設計及び工事計画認可申請書の一部補正について

東海第二発電所

設計及び工事計画認可申請書の一部補正

令和 5 年 4 月 7 日付け発室発第 4 号にて申請した設計及び工事計画認可申請書について,火災防護設備の申請範囲の一部を変更するため,「II. 工事計画」,「IV. 変更の理由」,「V-1 説明書」,「V-2 耐震性に関する説明書」,「V-3 強度に関する説明書」及び「V-6 図面」を補正する。

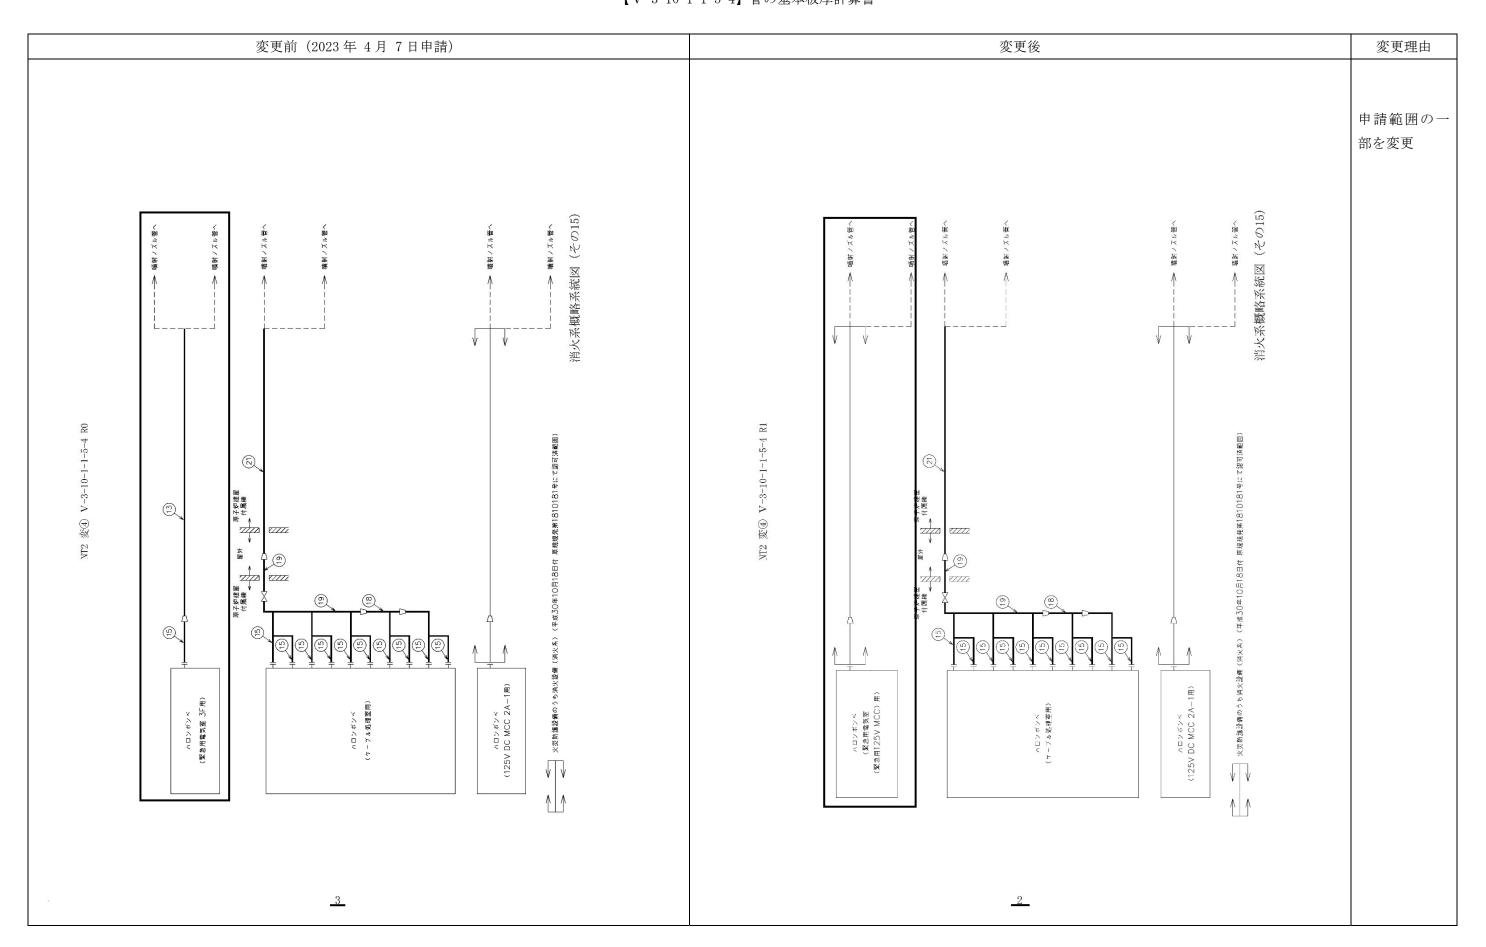
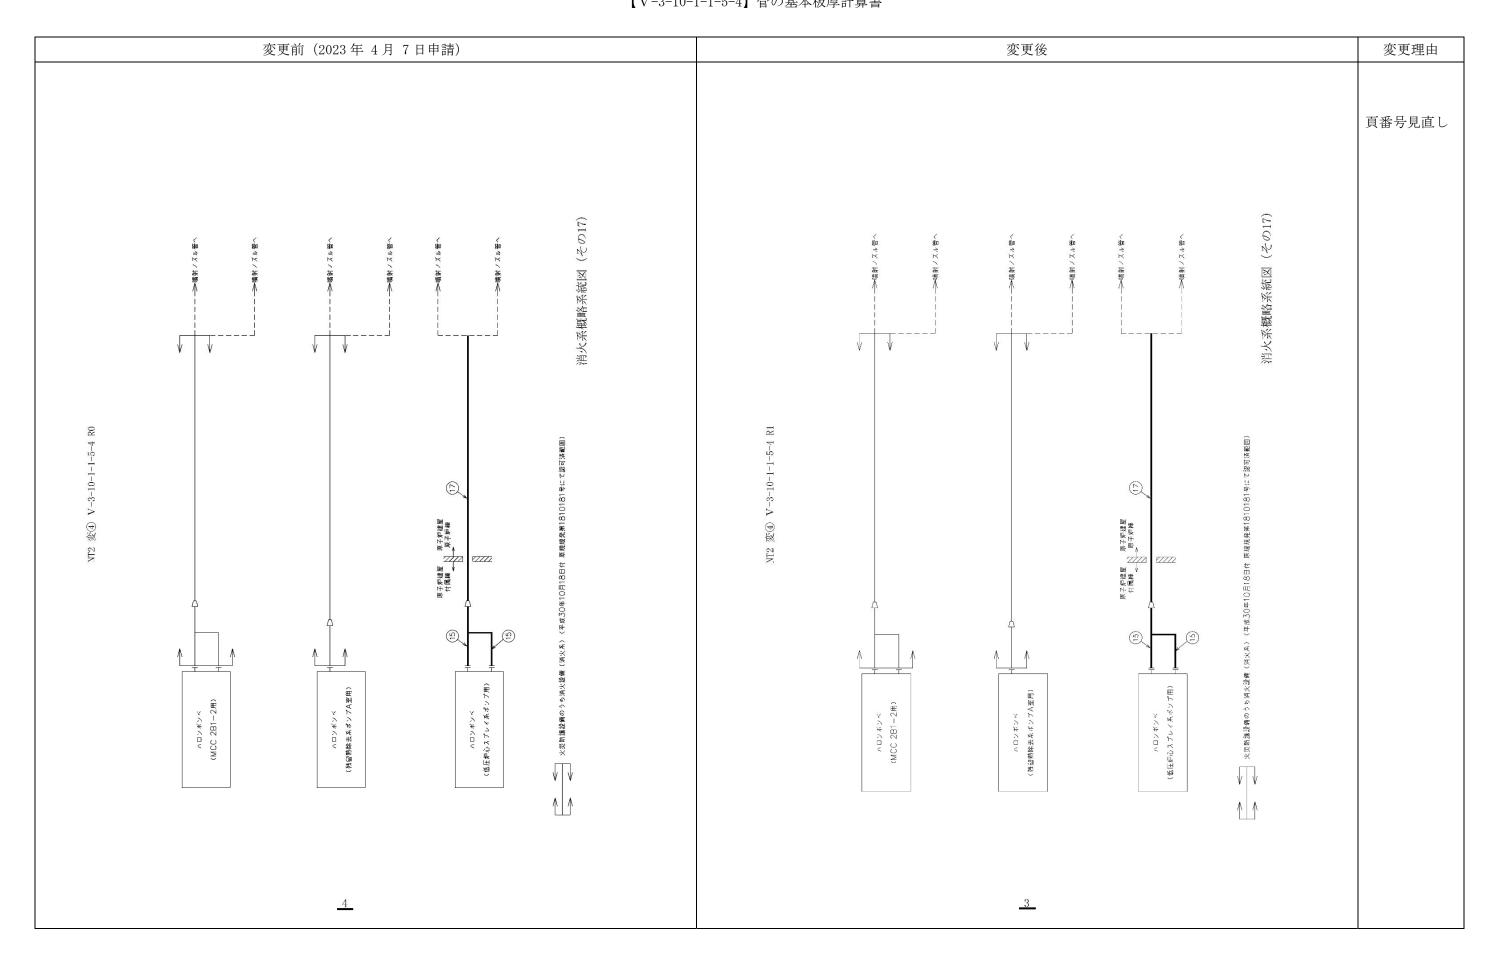
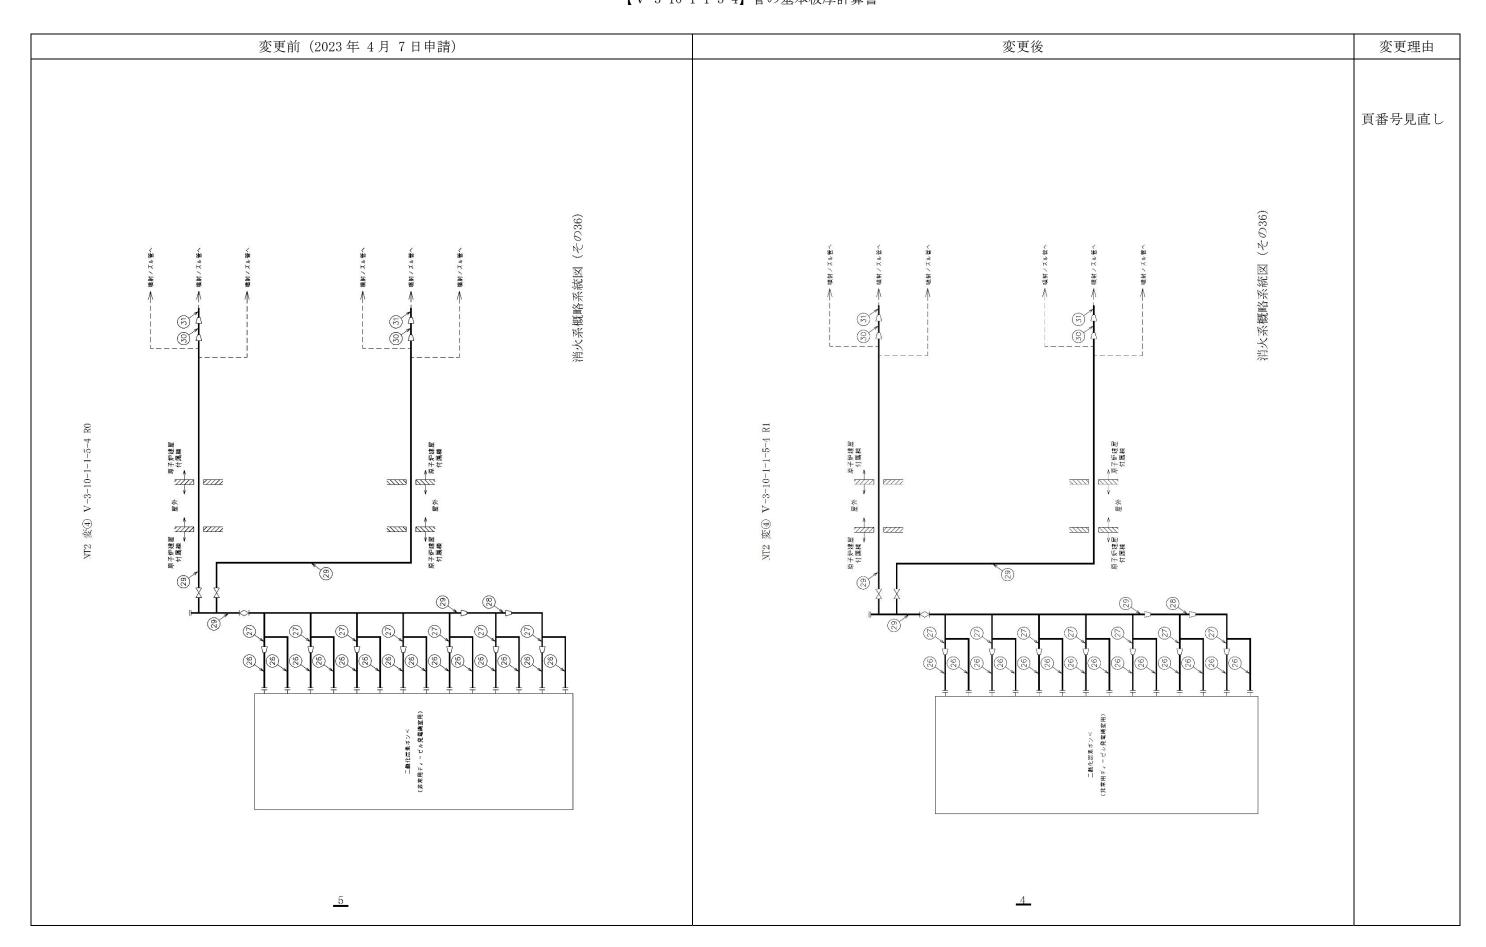
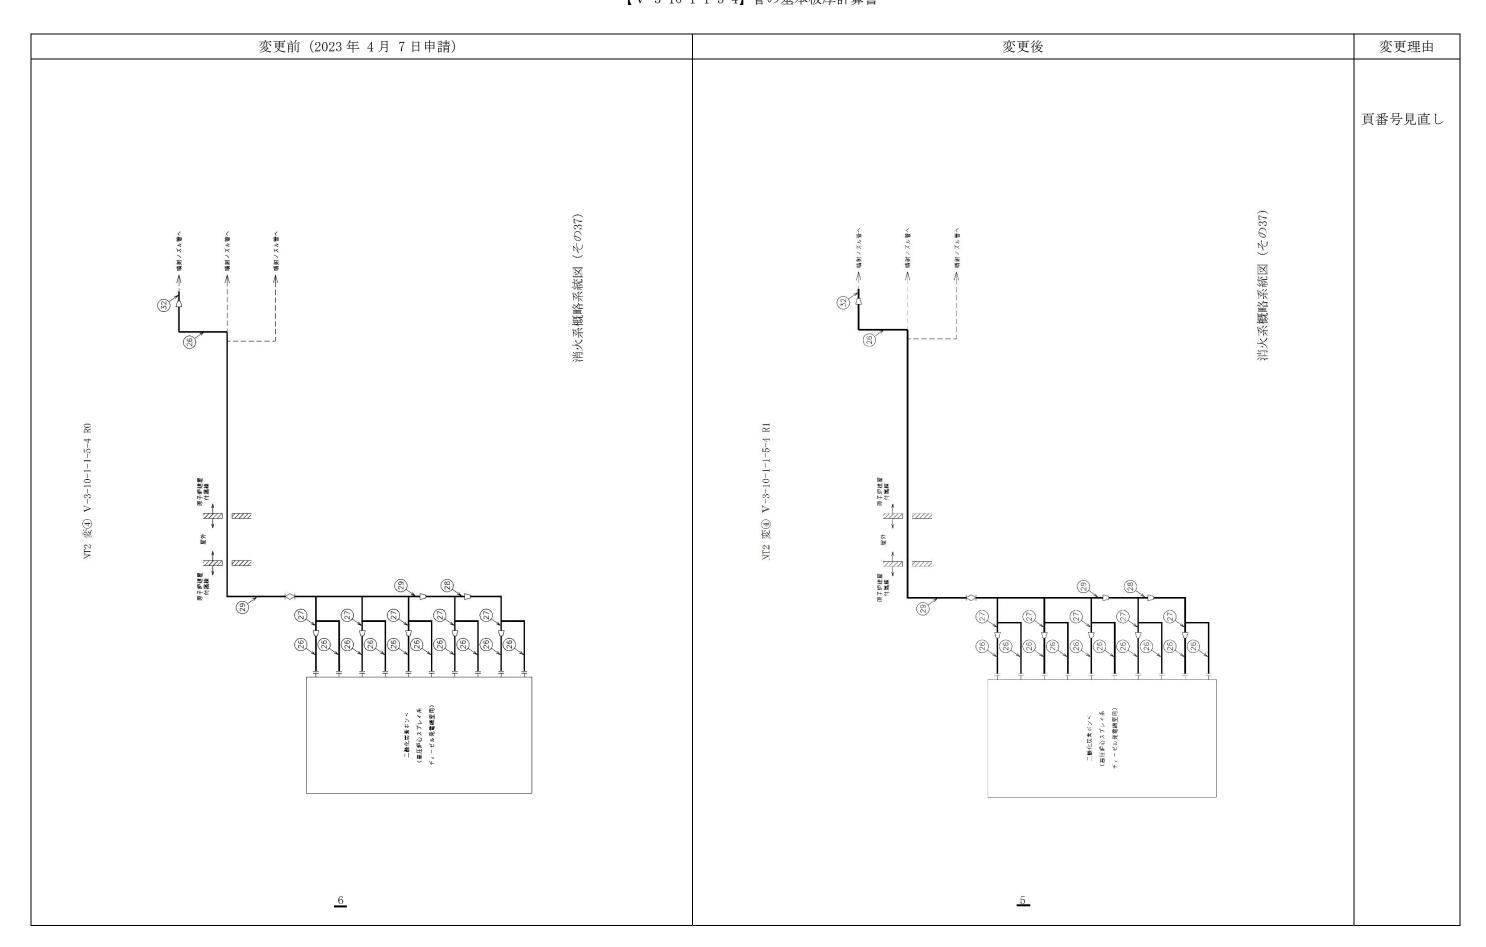
変更後	変更理由
1. 概略系統図 機略系統図については、以下のとおり。 消火系概略系統図については、以下のとおり。 消火系概略系統図 (その 1) から (その 14) は、既工事計画から変更はない。 消火系概略系統図 (その 15) は、変更する。 消火系概略系統図 (その 16) は、既工事計画から変更はない。 消火系概略系統図 (その 17) は、変更する。 消火系概略系統図 (その 18) から (その 35) は、既工事計画から変更はない。 消火系概略系統図 (その 36) 及び (その 37) は、変更する。 消火系概略系統図 (その 38) は、既工事計画から変更はない。	申請範囲の一部を変更
NT2 $\not \!$	
	1. 機略系統図 機略系統図 (その1) から (その14) は,既工事計画から変更はない。 消火系機略系統図 (その15) は,変更する。 消火系機略系統図 (その16) は,既工事計画から変更はない。 消火系機略系統図 (その17) は,変更する。 消火系機略系統図 (その18) から (その35) は,既工事計画から変更はない。 消火系機略系統図 (その36) 及び (その37) は,変更する。 消火系機略系統図 (その38) は,既工事計画から変更はない。

消火系概略系統図 (その17) は,変更する。

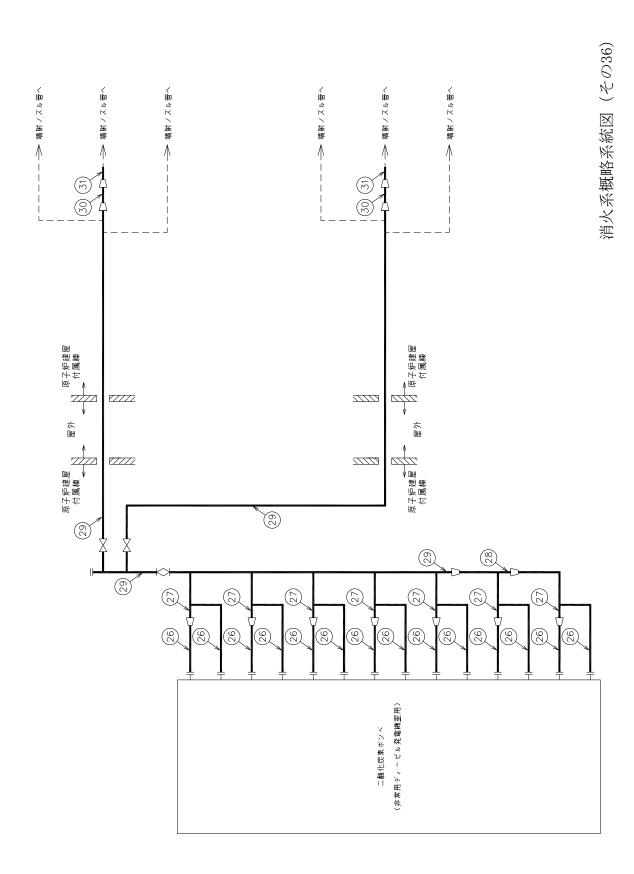
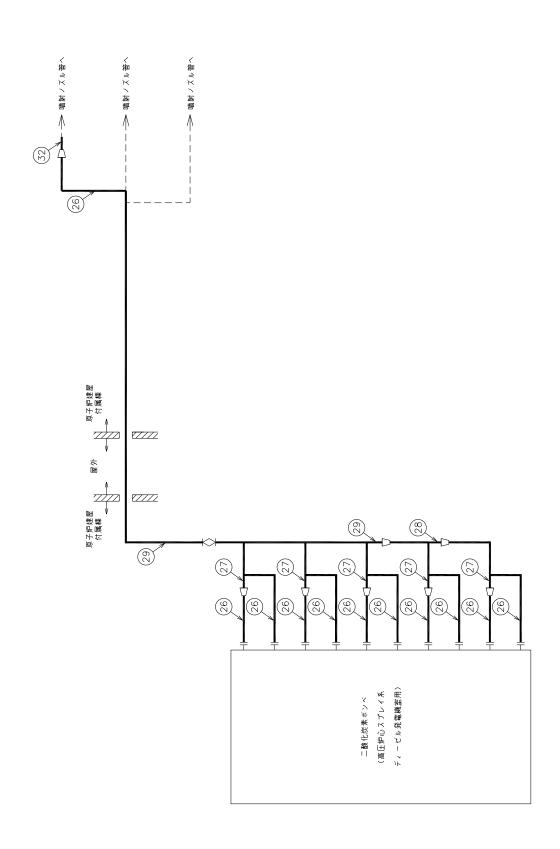
消火系概略系統図 (その36) 及び (その37) は、変更する。
